改善箇所説明図

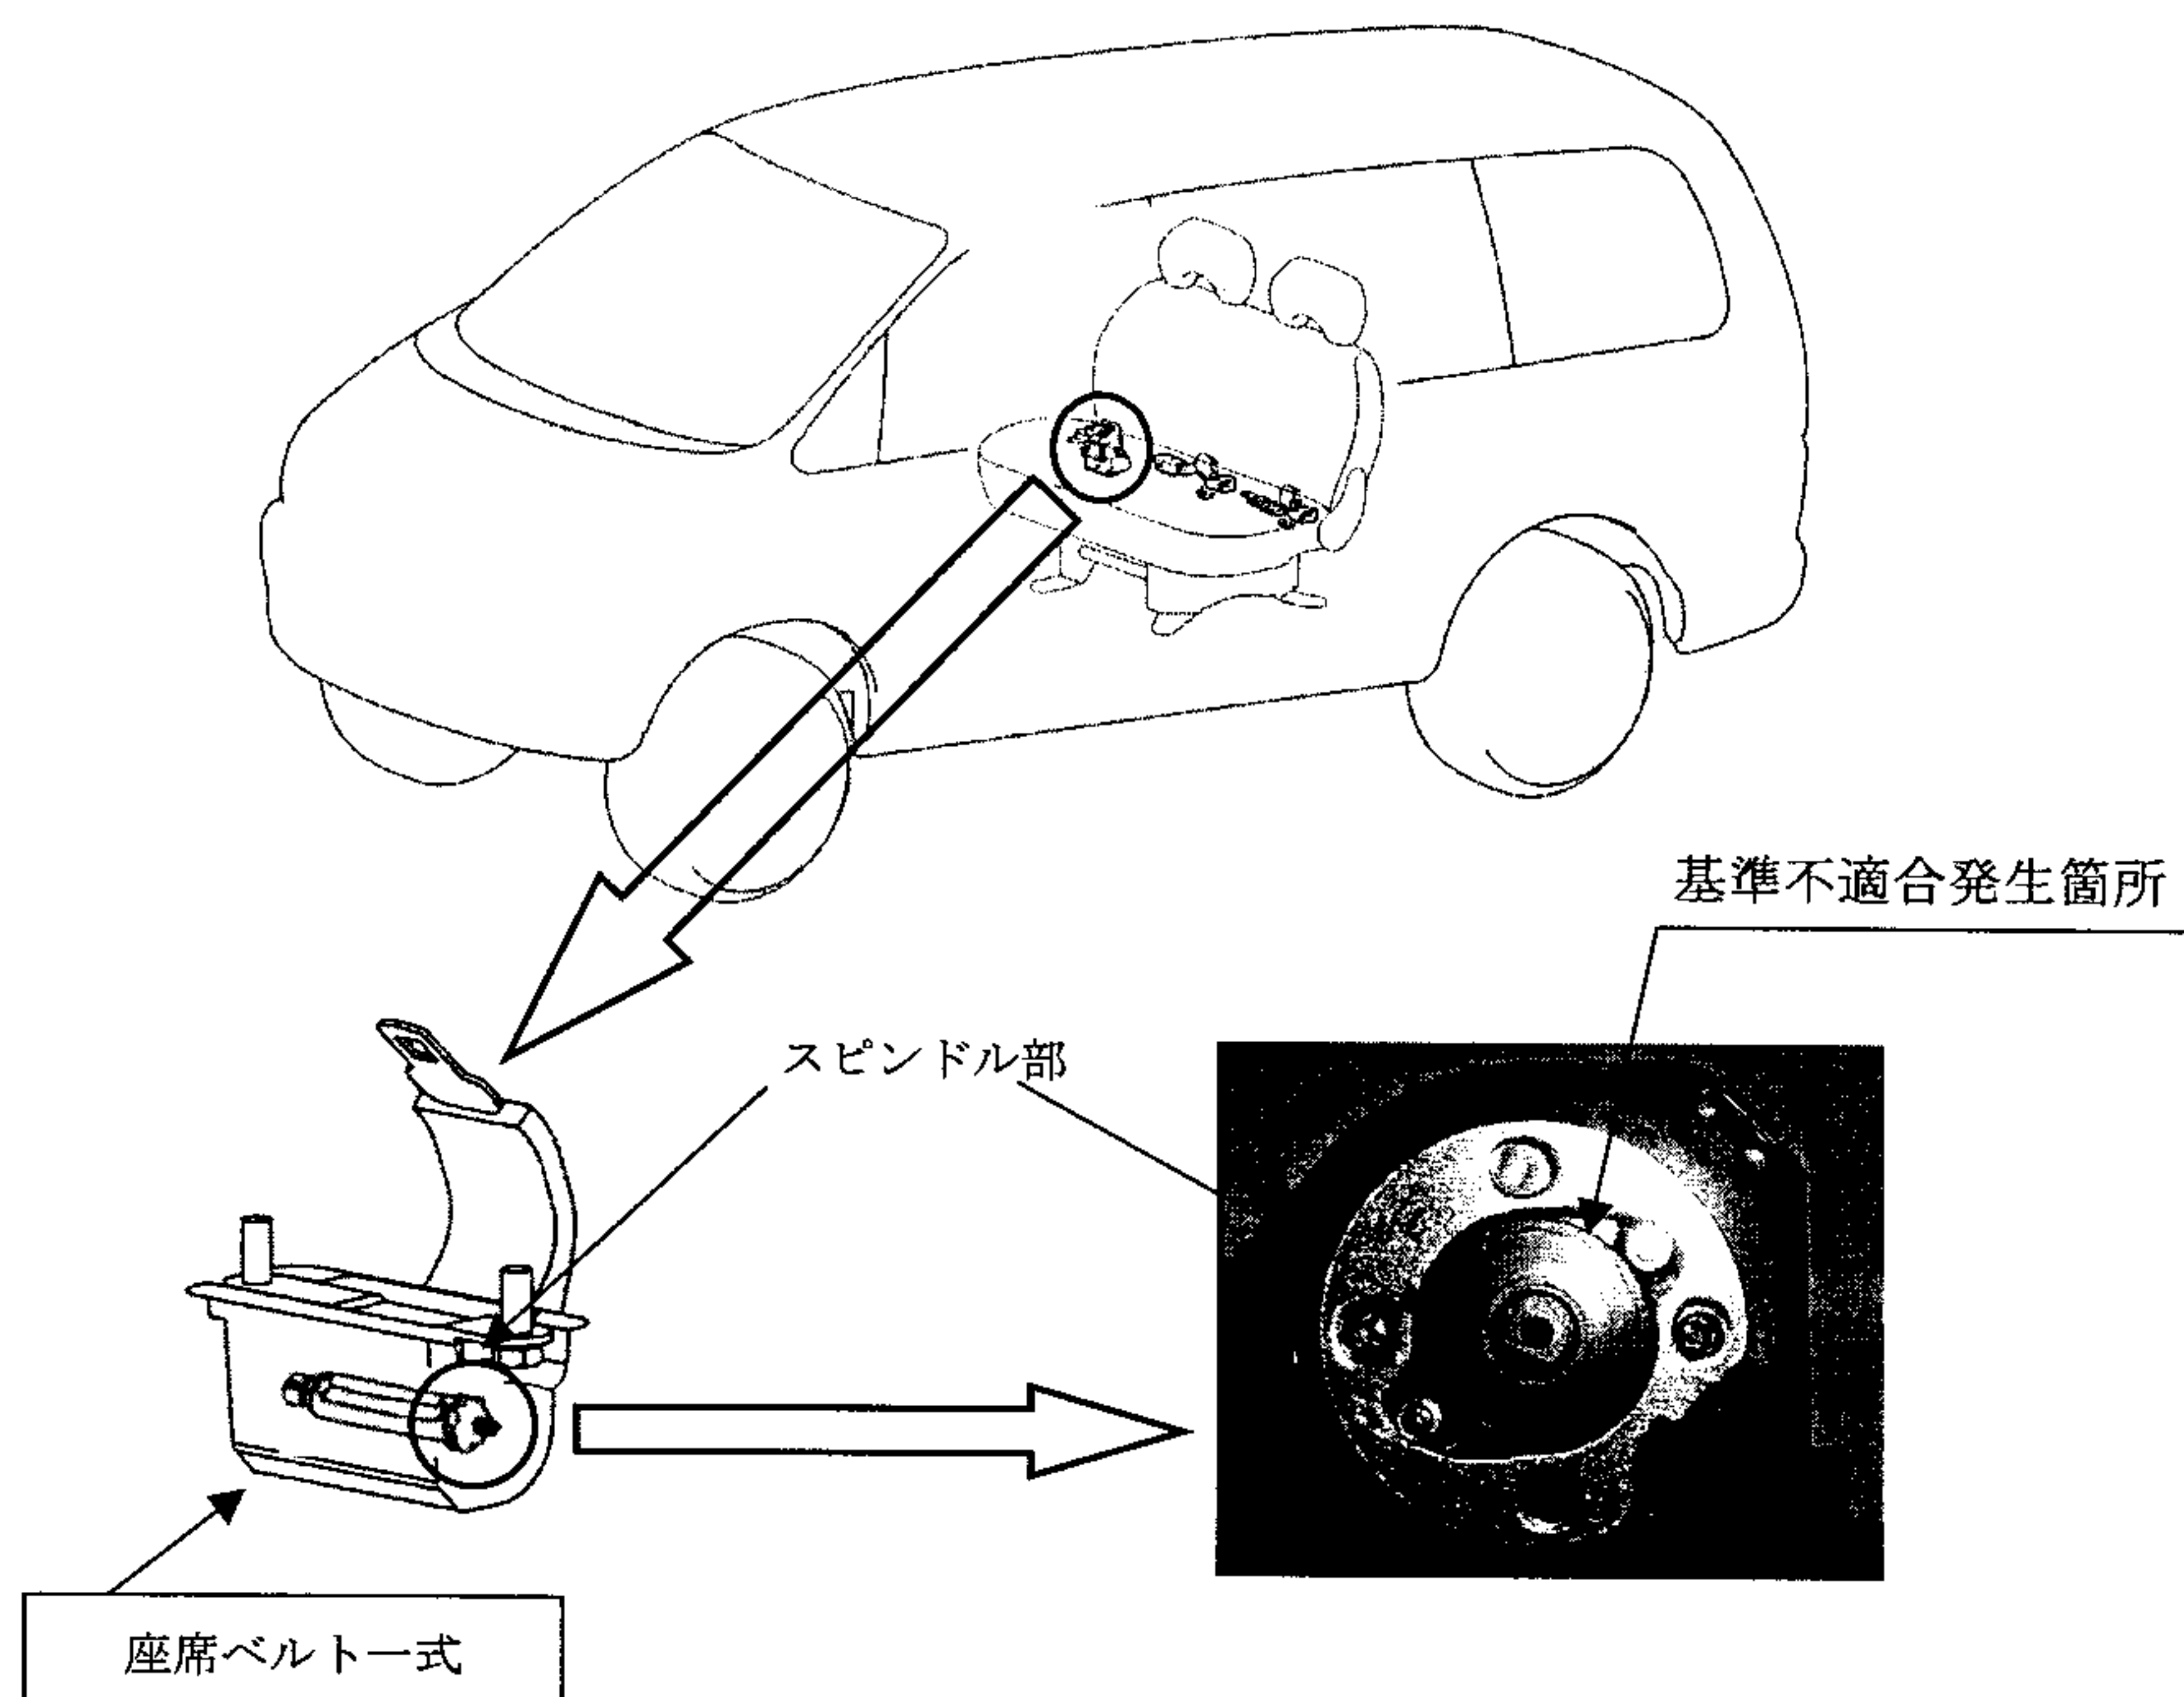
2列目の回転式ベンチシートに備えた2点式座席ベルトの巻取装置のスピンドル部の形状が不適切なため、ベルトのロック機構が作動しないものがある。そのため、衝突等による衝撃を受けた場合、乗員またはチャイルドシートを拘束できなくなるおそれがある。または、チャイルドシート取付け時に、ベルトを無理に引き出した場合に内部部品が破損し、ベルトが巻取れなくなるおそれがある。

全車両、当該座席ベルト一式を良品に交換する。

識別：助手席ドアのアップパーヒンジ下側ボルト頭部に白色または黄色のペイントを塗布する。
